INFORME DE HITO DE CONTROL
N° 9942-2021-CG/GRPI-SCC

**OBRA: “REHABILITACIÓN DE LAS LOSAS DE
CONCRETO EN EL CANAL VÍA CIENEGUILLO Y COLA
DE ALACRÁN, DISTRITO DE SULLANA - PROVINCIA DE
SULLANA - PIURA”**

HITO DE CONTROL N° 10 – TERMINACIÓN DEL CONTRATO

Imágenes n.ºs 3 y 4
Desgaste de losas de concreto

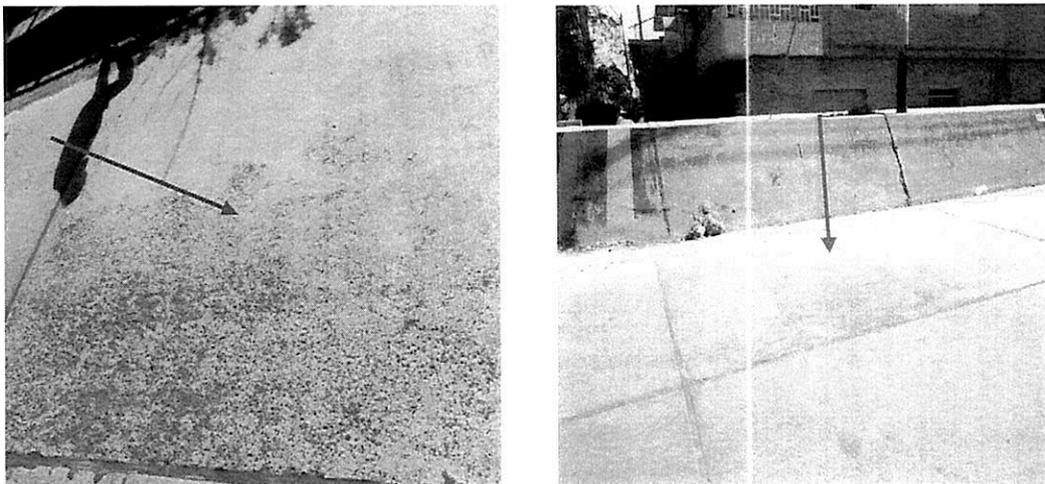
De la misma manera, se ha verificado la presencia de losas de concreto en el cruce del canal vía con la Av. Champagnat, las cuales presentan desgaste, pese a que las losas de concreto, fueron recientemente ejecutadas.

No obstante, resulta pertinente indicar que, de mantenerse la formación de las fisuras y desgaste en la estructura, éstas podrían incrementarse, generando la afectación a la vida útil de la obra.
